三鷹市下連雀一丁目寄贈物件

建築基準法適合判定書

令和5年12月28日

株式会社E R I ソリューション

■増築箇所(1・2階平面図)

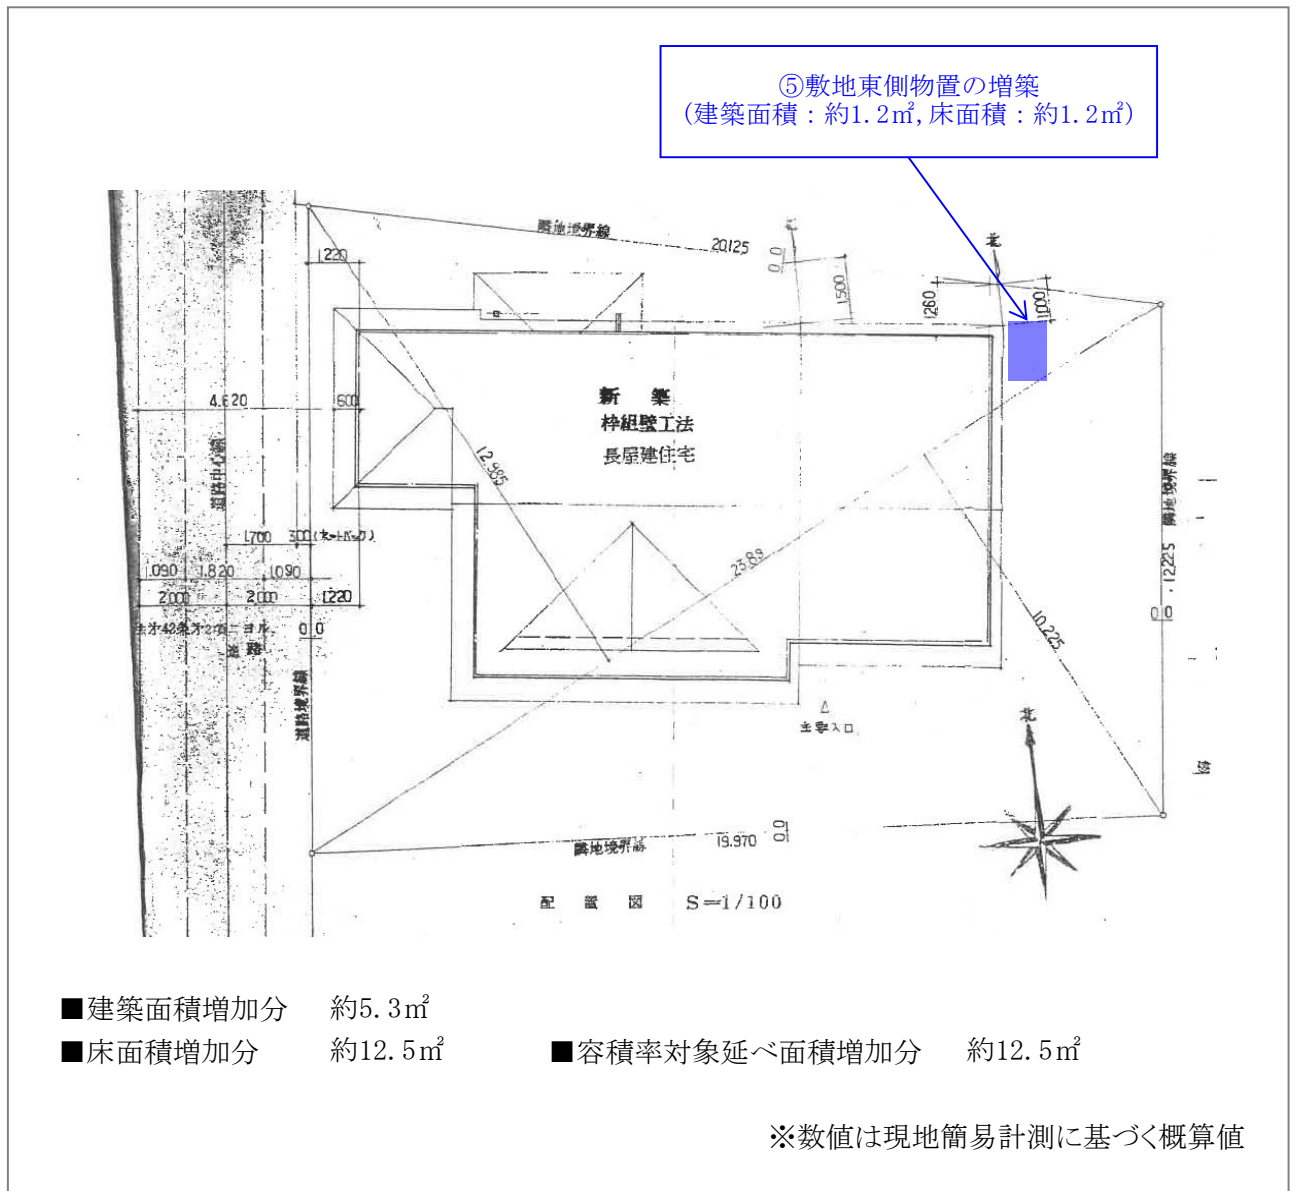
外観 検査済証未取得	①2階バルコニーの増築 確認手続きがされていない(開放性が未確保)。	②1階食堂台所(西側住戸)出窓の増築 同左(下部収納の設置)

③1階応接室(西側住戸)出窓の増築 確認手続きがされていない(下部収納の設置)。	④2階洋室(西側住戸)出窓の増築 同左	⑤敷地東側物置の増築 確認手続きがされていない。

■建物高さ検討

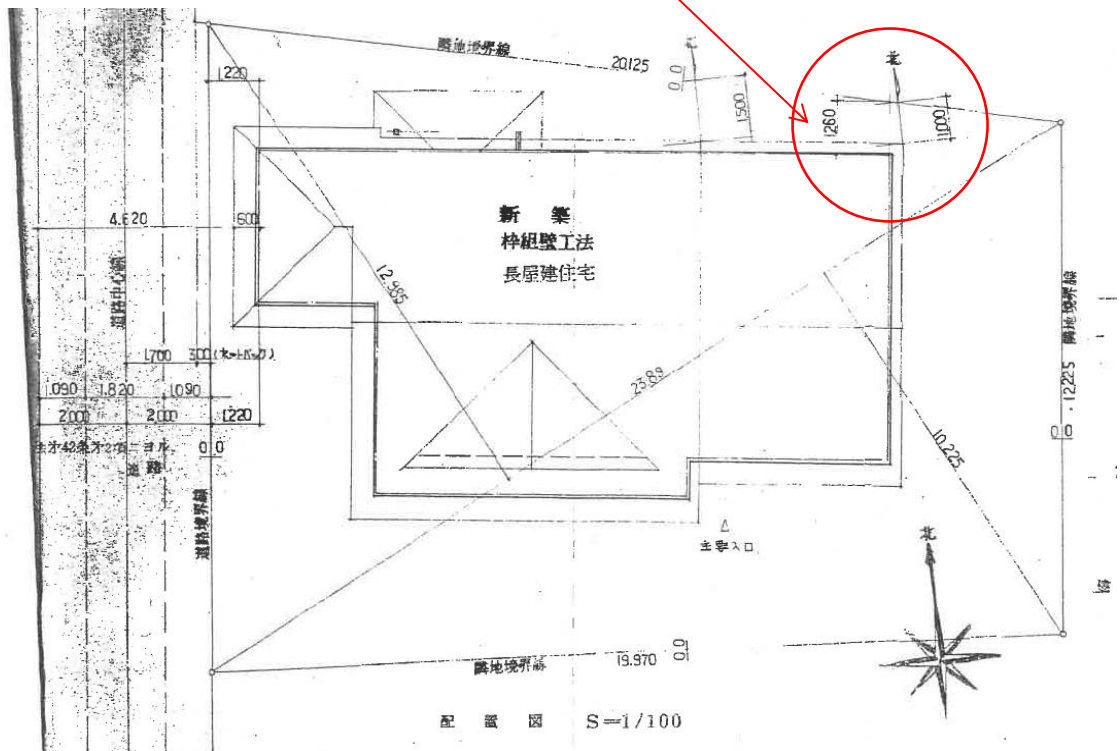
①高度地区の制限に関し、北東角における建築物と北側隣地境界線との離隔距離が約0.83mであり、確認申請図の1.26mに不足していたため規定を満たしていない可能性があるが、真北方向距離が確認できないため詳細は不明である。

①北東角における建築物と北側隣地境界線との離隔距離約0.83m

①北側外観
高度地区の規定を満たしている
か不明である。

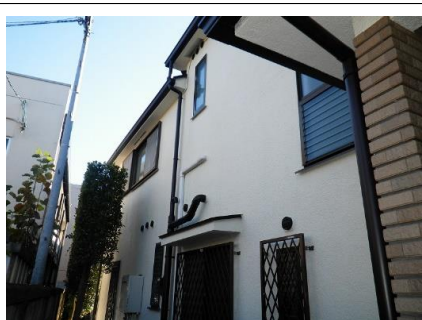
①延焼のおそれのある部分にある開口部（窓、換気バントキャップ、換気フード、軒裏換気等）に防火設備が設置されていなかった。当該規定は平成8年5月31日に当該敷地が準防火地域に指定されたことによるものである。

①北側外壁面
防火設備が未設置

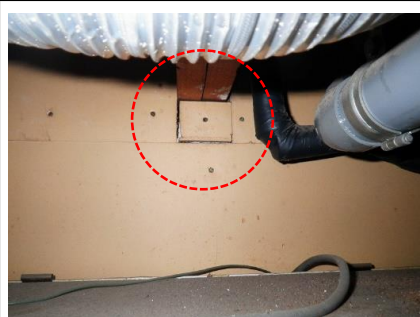
①石膏ボードと木部の接する部分、石膏ボードの補修部分に隙間が見られたため、準耐火構造の仕様を満たしているか不明である。

①1階浴室天井裏(東側住戸)
準耐火構造であるか不明である。

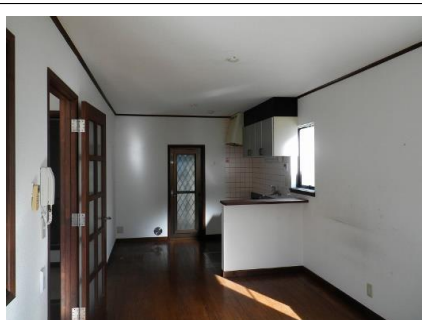
①下記の壁、天井のビニルクロスの認定シールが確認できなかったため、準不燃材料以上の性能を有しているか不明である。

①1) 1階居間食堂台所(東側住戸)
ビニルクロスの性能が不明

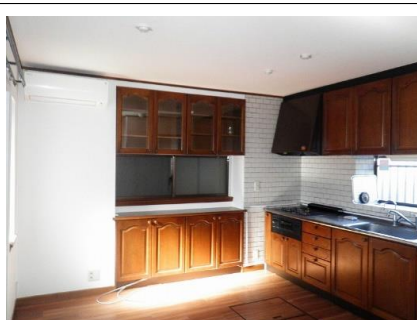
①2) 1階食堂台所(西側住戸)
同左

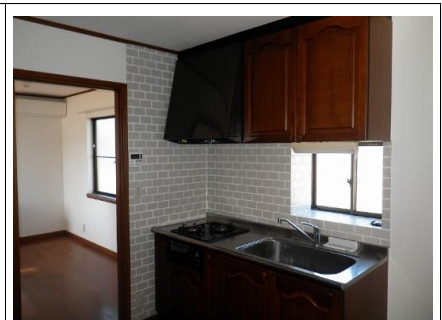
①3) 2階廊下(西側住戸)
同左

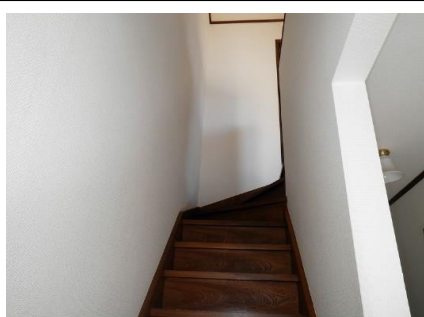
①階段に手すりが設置されていなかったが、当該規定は平成12年6月1日施行の法改正によるものである。

①屋内階段(東側住戸)
手すりが未設置

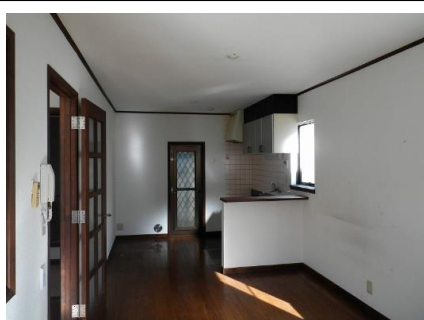
- ①東側住戸に24時間換気設備が設置されていなかった。
- ②西側住戸に24時間換気設備の給気が設置されていたが、換気経路が確保されていなかった（扉にガラリやアンダーカット10mm以上）。

①東側住戸
24時間換気設備が未設置

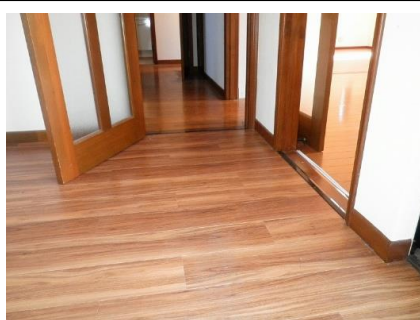
②西側住戸
通気経路が未確保

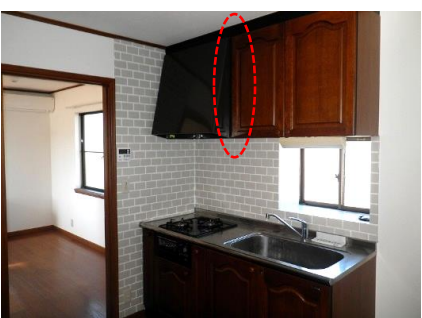
- ①1階台所(東側住戸)のフード内に換気扇のコンセント等の可燃物が設置されていた。
- ②1階食堂台所(西側住戸)のコンロと木製戸棚との離隔距離が約70cmであり、規定の100cmに不足していた。
- ③2階廊下(西側住戸)のコンロと木製戸棚がほとんど接しており、規定の15cmに不足していた。

①1階台所(東側住戸)
可燃物が設置されていた。

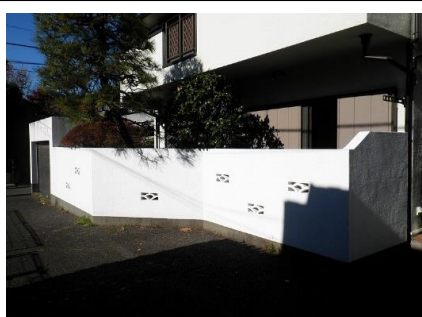
- ①敷地南・西側に高さ1.2mを超えるコンクリートブロック造の塀が見られた。コンクリートブロック造の塀は外観目視では判断できない構造部材等であるため調査対象外であるが、安全上の観点から規定を満たしているか確認が望まれる。
- ②敷地東側に物置が設置されていた。柱の脚部の緊結方法は外観目視では判断できない構造部材等であるため調査対象外であるが、安全上の観点から規定を満たしているか確認が望まれる。

①南側コンクリートブロック塀
高さが1.2m超であった

増築確認		
2階平面図		現地写真  東側 西側
特記	3階部分の増築を確認

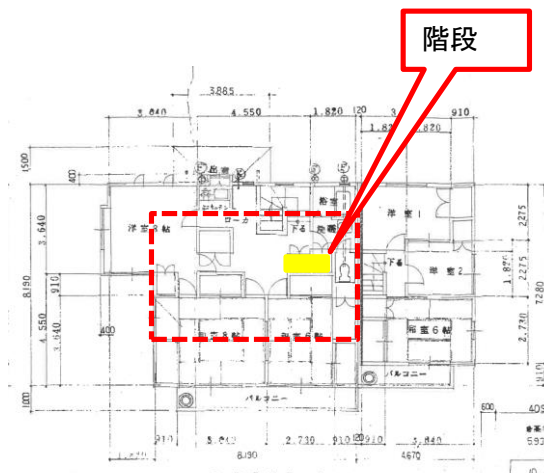
基本的な配置確認		
1階平面図		現地写真  2023/12/04
特記	1階応接室と洋室の一部間仕切壁が無く全開口を確認
